OBEC LIPNICE NAD SÁZAVOU

Věc: Stanovisko k předloženému návrhu upravené DSP **Stavby „III/34740 křiž. 34750 - Lipnice nad Sázavou – Dolní Město**

K návrhu dokumentace na přiloženém datovém nosiči z 6.11. 2017

Proposed Drainage Paths and Lengths:

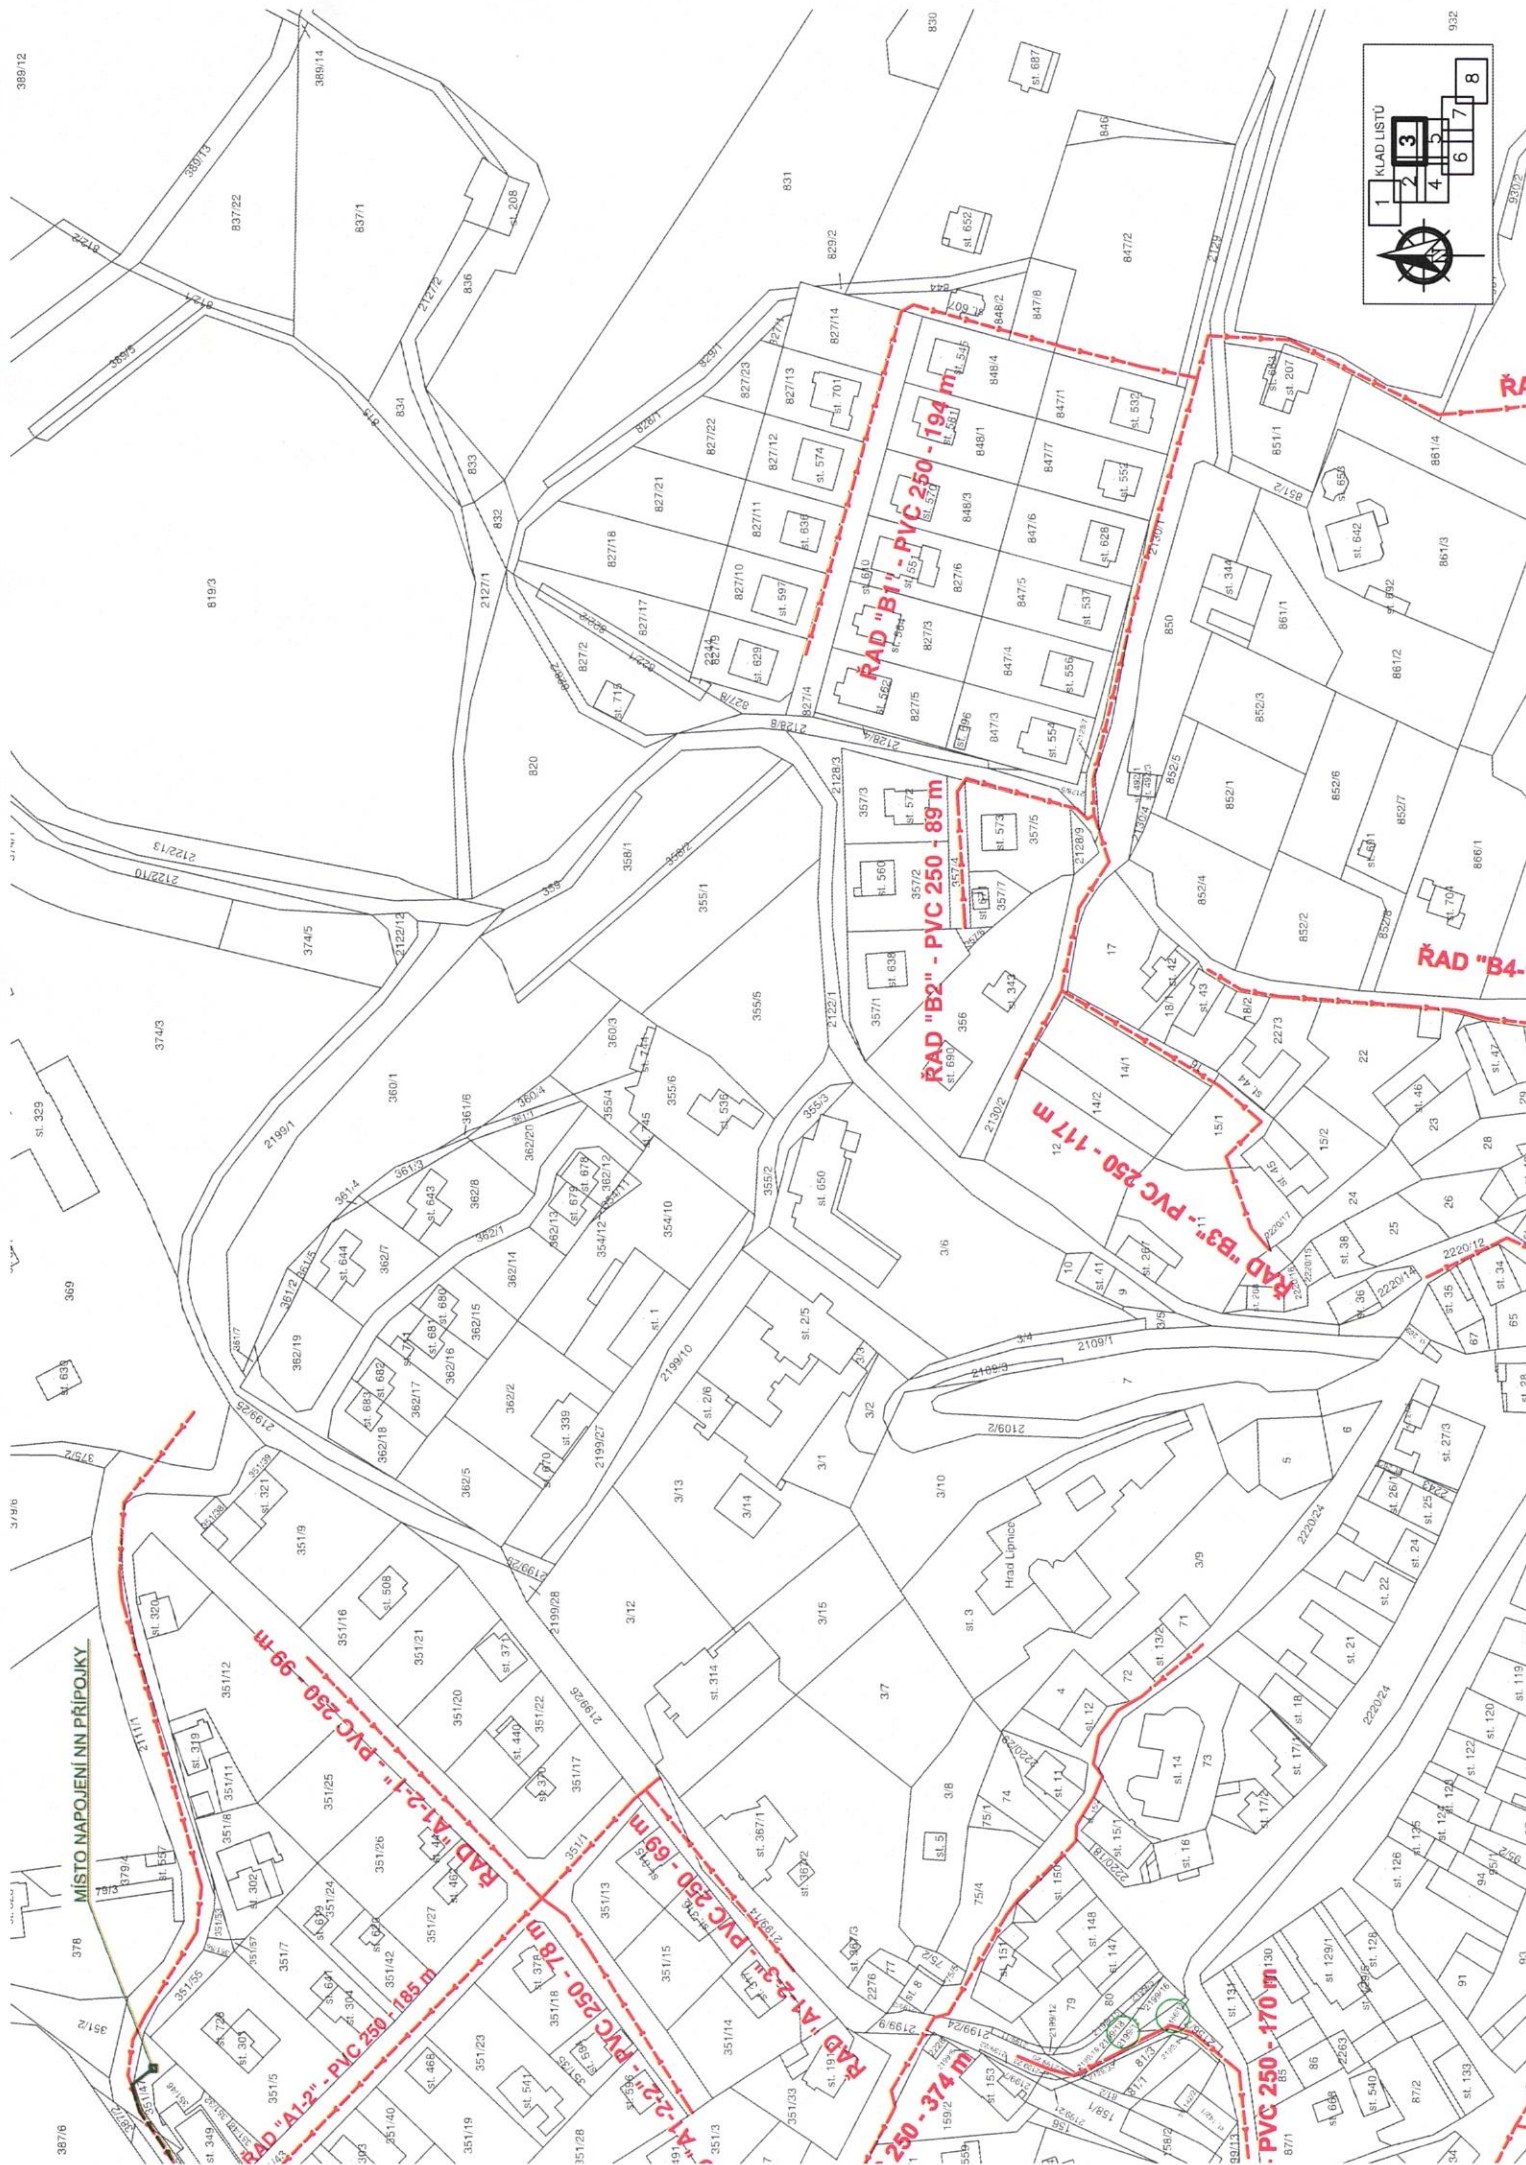
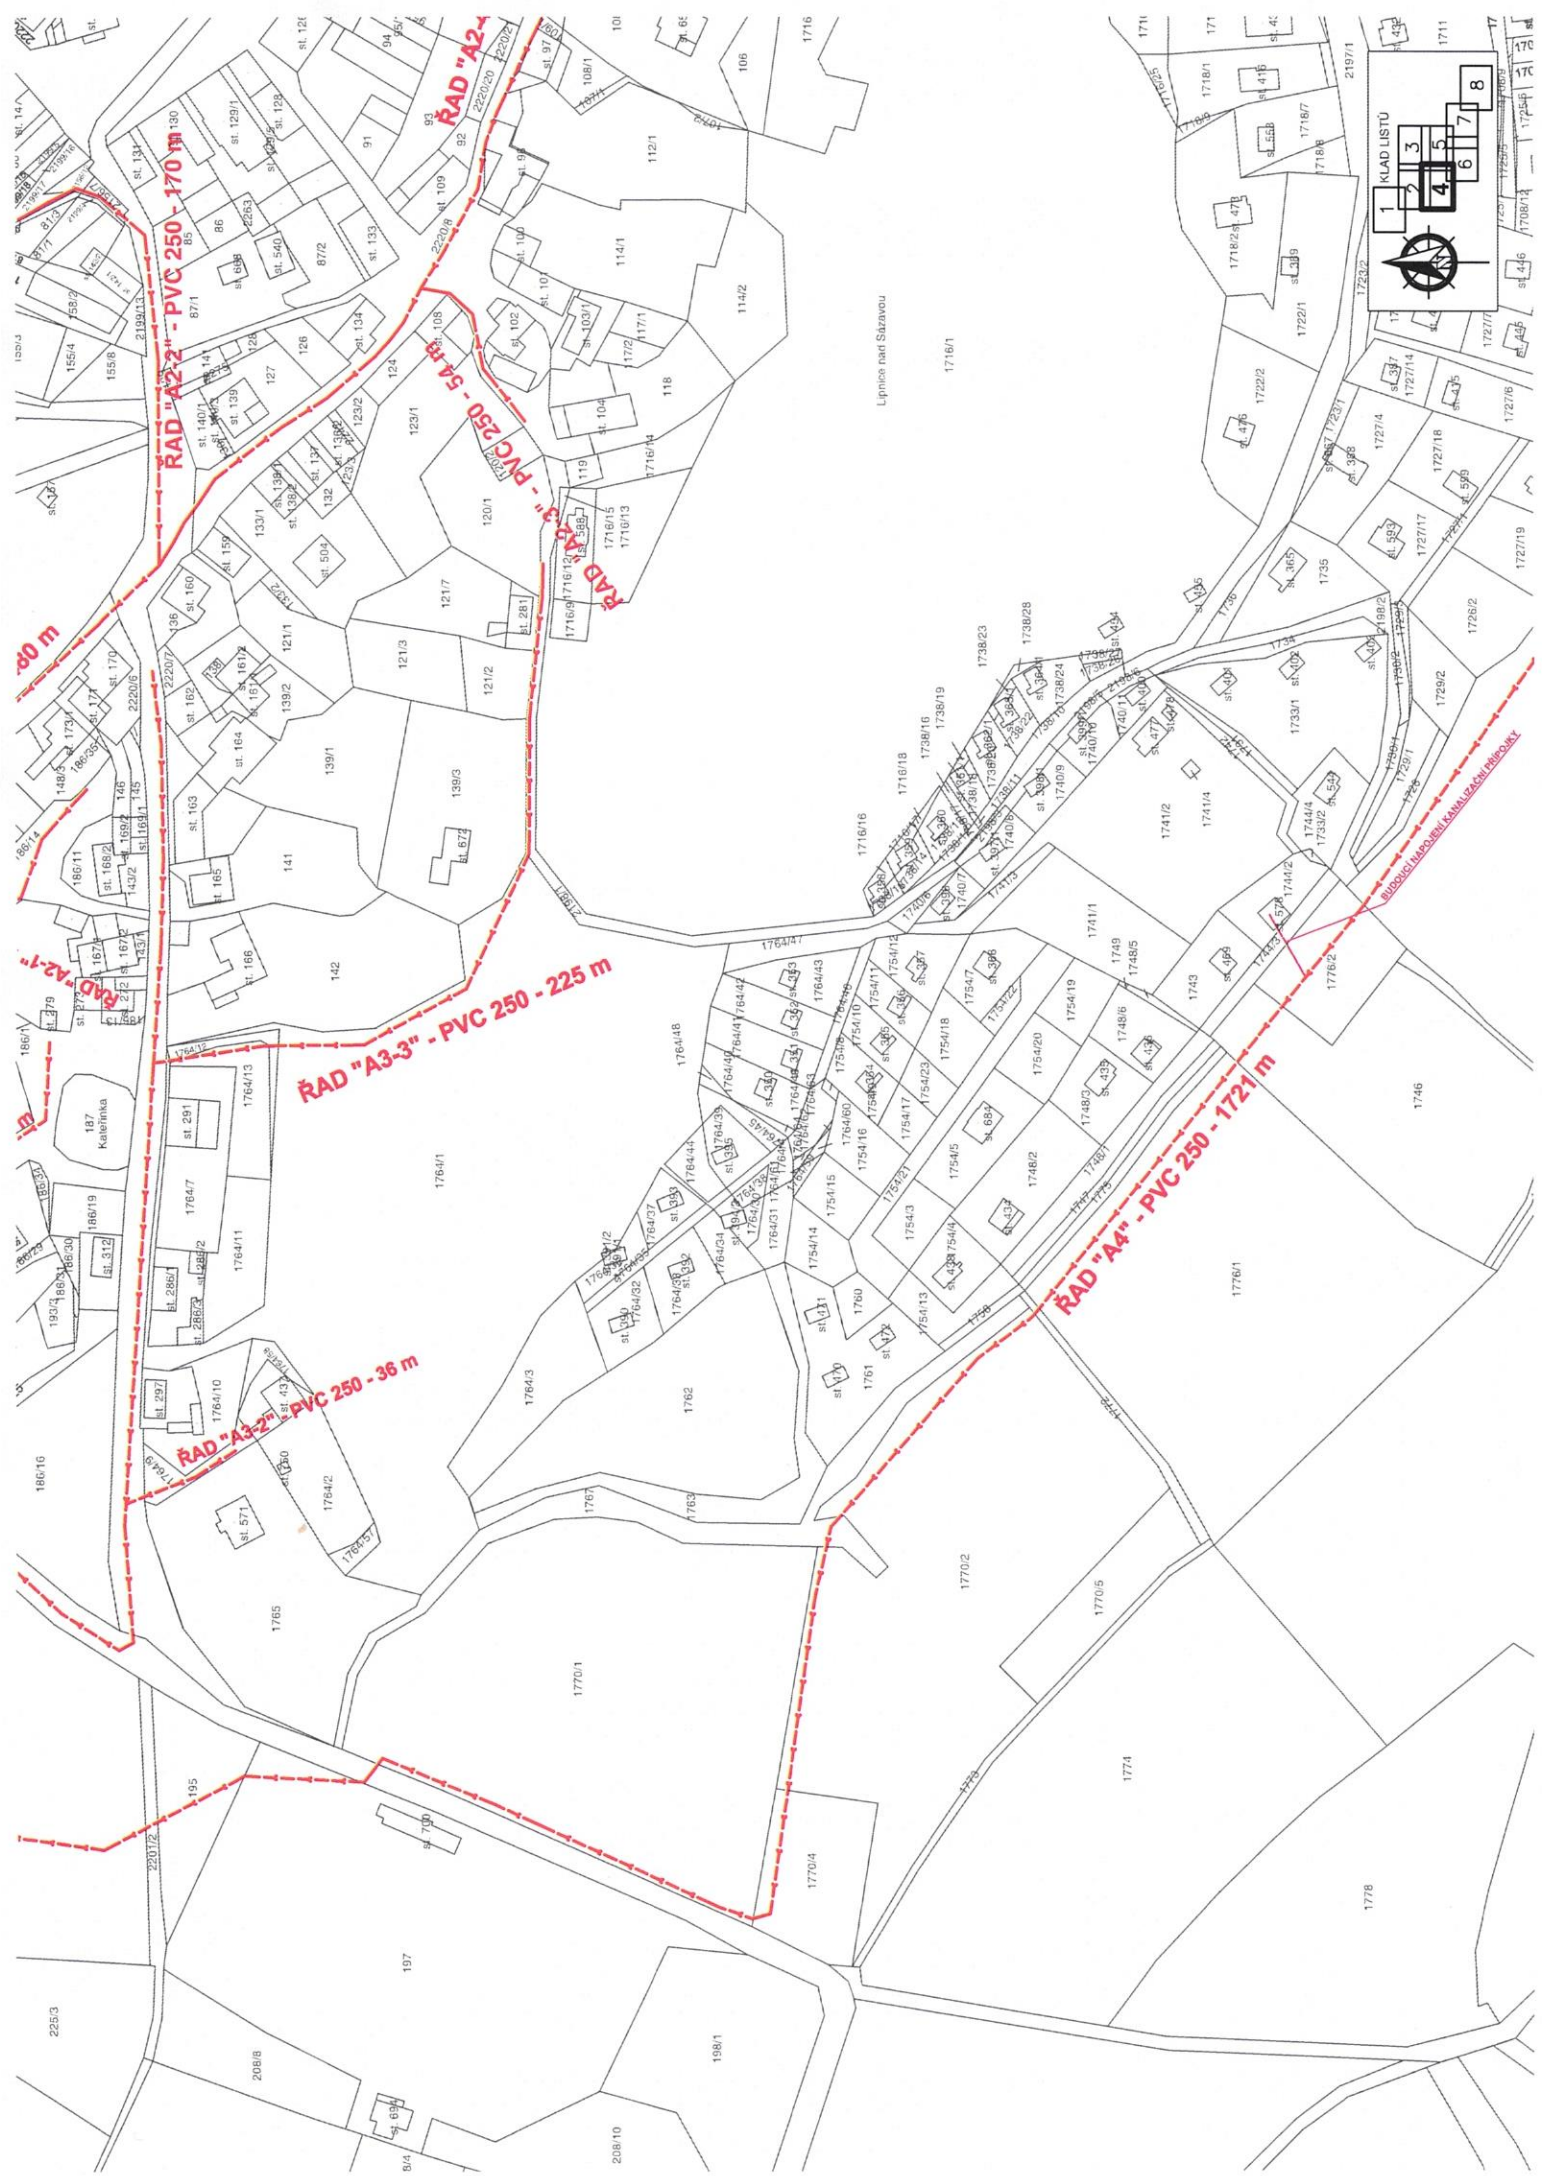
Projektant byl nucen navrhnout podélné uložení kanalizační stoky do zpevněného povrchu komunikace č. III/34740 v následujícím rozsahu:

Úsek 1. Staničení 12,30 km – 13,70 km. Kanalizační stoka D - PVC250 1055m a V3 – PE90 1102m.

Úsek 2. Staničení 13,70 km – 14,00 km. Kanalizační stoka B5 – PVC250 a V1 -PE90.

Úsek 3. Staničení 14,23 km – 14,345 km. Kanalizační stoka A2-2 – PVC250.

Úsek 4. Staničení 14,39 km – 15,065 km. Kanalizační stoka A – PVC300, včetně napájecího energetického kabelového vedení 3x240+120mm² pro budoucí ČOV.

Tím byl navýšen rozsah plánovaného podélného uložení splaškové kanalizace do tělesa komunikace III/34740 (km 12,30 – 13,70) oproti původnímu předpokladu. Souhlas KSÚS byl vydán.
